SI 2127

SERVICE INFORMATION

KABEL ADAPTACYJNY 4.07360.53.0

ZASTĄPIENIE POPRZEDNICH WERSJI AKTUALNYMI CZUJNIKAMI PRZECIWCISNIENIA SPALIN

Modyfikacja

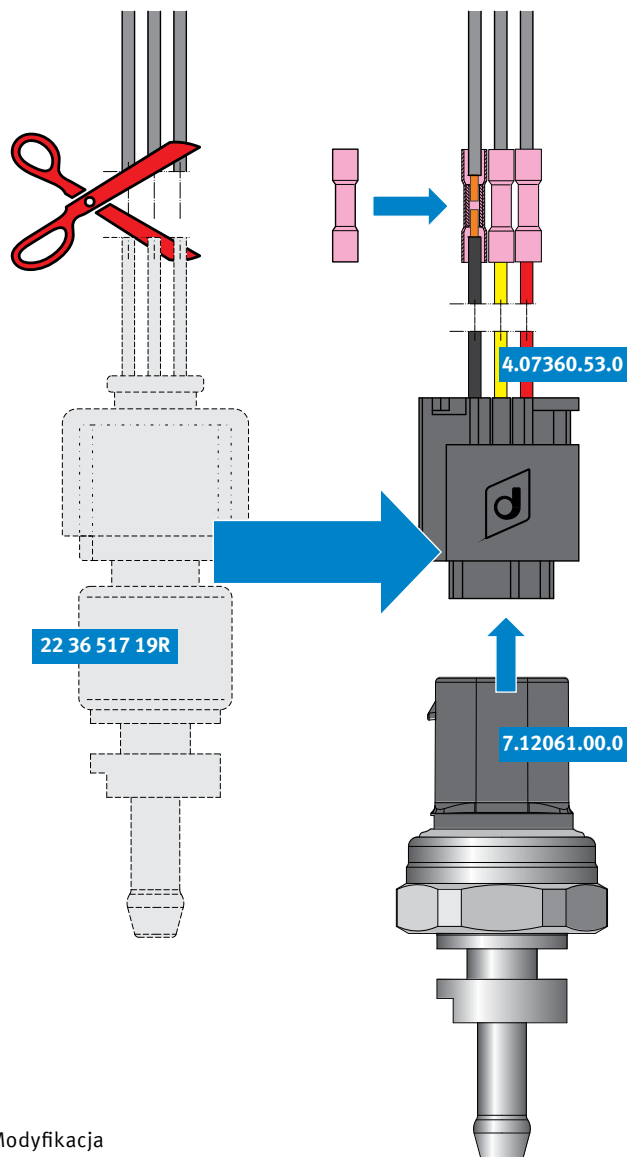
- Odciąć stary czujnik 223651719R blisko oryginalnego wtyku.
- Podłączyć kabel adaptacyjny 4.07360.53.0, używając łączników termokurczliwych. Zwrócić uwagę na przyporządkowanie styków.
